CAAC
适 航 指 令

编号：CAD2011-A300-01

一. 标题： 液压动力-液压蓄压器-检查/更换/标识安装

所有经过审定的型别，所有序列号的A300-600型飞机。

附件一

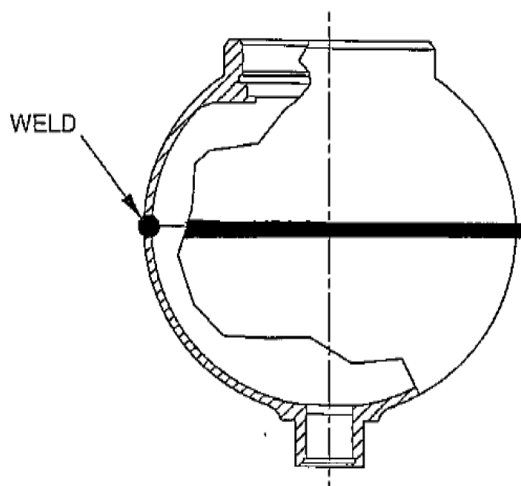
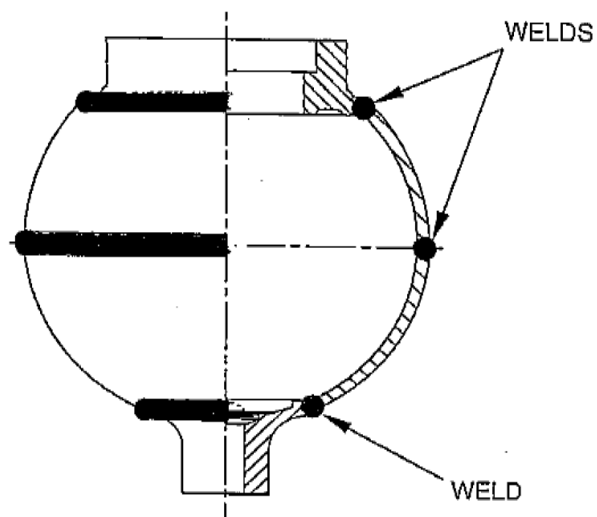
液压蓄压器的新设计是由两部分通过一条焊缝焊接而成，替代了原来的四部分三条焊缝(旧设计)，如本指令附件1所示。新设计的液压蓄压器的焊接过程保证了更高的壳体材料强度和更高的可靠性。

液压蓄压器：4部分3条焊缝的设计（旧设计）

液压蓄压器：2部分1条焊缝的设计（新设计）

（1）按照空客服务通告 SB A300-29-6063的要求，对件号为P/N 3059103-1、P/N 3059103-2、P/N 3059103-8、P/N 3059103-9的4种液压蓄压器进行一次详细目视检查，以确定是否有原设计的蓄压器安装在A300-600型飞机的液压蓝系统上。

（2）如果在本指令（1）中要求的目视检查中发现在A300-600型飞机的液压蓝系统上装有原设计的蓄压器，按照空客服务通告 SB A300-29-6063的要求，将所有相关的原设计的蓄压器更换为新设计的蓄压器。

（3）根据本指令（1）中要求的目视检查的结果，按照空客服务通告 SB A300-29-6064的要求，在A300-600型飞机的液压蓝系统的指定位置安装标识。
